Titel der Unterlage:  
 Stellungnahme des Ingenieurbüros [redacted] vom 22.06.90  
 zum Schreiben des NMU Az. -402-40326/03-17/2.10.3 vom 08.03.90

Schachtanlage Konrad - Kammerabschlußbauwerk Modell 2  
Schreiben des NMU vom 08.03.1990

linear elastisch - ideal viskoplastische  
Spannungsdehnungsbeziehung

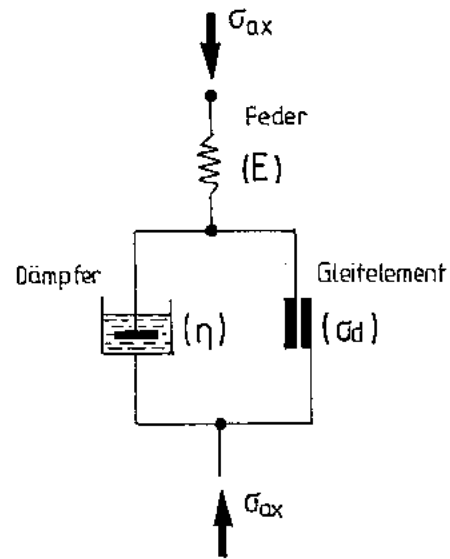
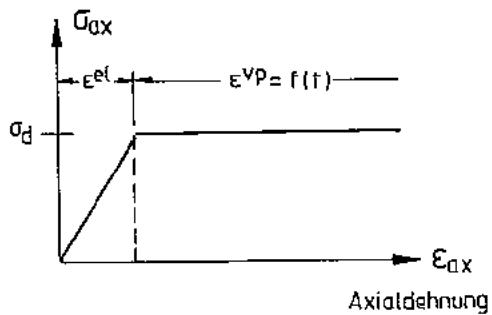
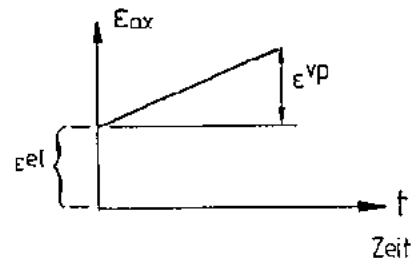
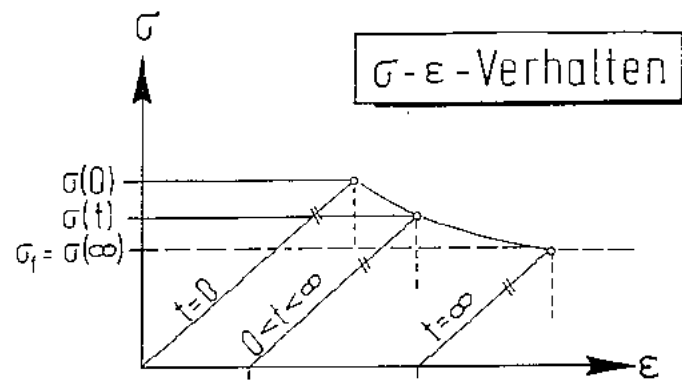
Nach Meinung des Sachverständigen [REDACTED] wird in den rechnerischen Untersuchungen kein elastisch-viskoplastisches, sondern ein elastisch-plastisches Stoffgesetz verwendet. Er begründet diese Aussage damit, daß zur Berücksichtigung des zeitabhängigen Gebirgsverhaltens u.a. die entsprechenden Viskositäts- und Kriechparameter des Gebirges fehlen.

Die in der Unterlage U 298 verwendete Bezeichnung des Stoffgesetzes als elastisch-viskoplastisch sollte nach Meinung des Sachverständigen mindestens für die öffentliche Auslegung entfernt werden, da er sie für eine "irreführende und falsche Erwartungen weckende Bemerkung" hält.

In der Anlage 1 ist für den Fall einer einaxialen Beanspruchung (Beispiel Zylinderdruckversuch) ein eindimensionales Ersatzsystem für elastisch-viskoplastisches Spannungsdehnungsverhalten dargestellt. Das Ersatzsystem besteht aus einem Feder-, einem Gleit- und einem parallel gestalteten Dämpfungselement. Durch die Feder werden die bei einer Beanspruchung  $\sigma_{ax}$  auftretenden elastischen, zeitunabhängigen Formänderungen berücksichtigt (Stauchung der Feder). Das Gleitelement repräsentiert die Tragfähigkeit des Ersatzsystems. Im eindimensionalen Fall treten an diesem Element keine

Verschiebungen auf, solange die Beanspruchung  $\sigma_{ax}$  des Systems unterhalb der einaxialen Druckfestigkeit  $\sigma_d$  liegt. Wird die Festigkeit überschritten, so kommt es zu irreversiblen ("plastischen") Verschiebungen entlang des Gleitelementes, die im eindimensionalen Fall über alle Grenzen anwachsen. Die Geschwindigkeit, mit der die plastischen Verschiebungen auftreten, ist abhängig von der Viskosität der im parallel angeordneten Dämpfungselement enthaltenen Flüssigkeit ("viskoplastisches Verhalten").
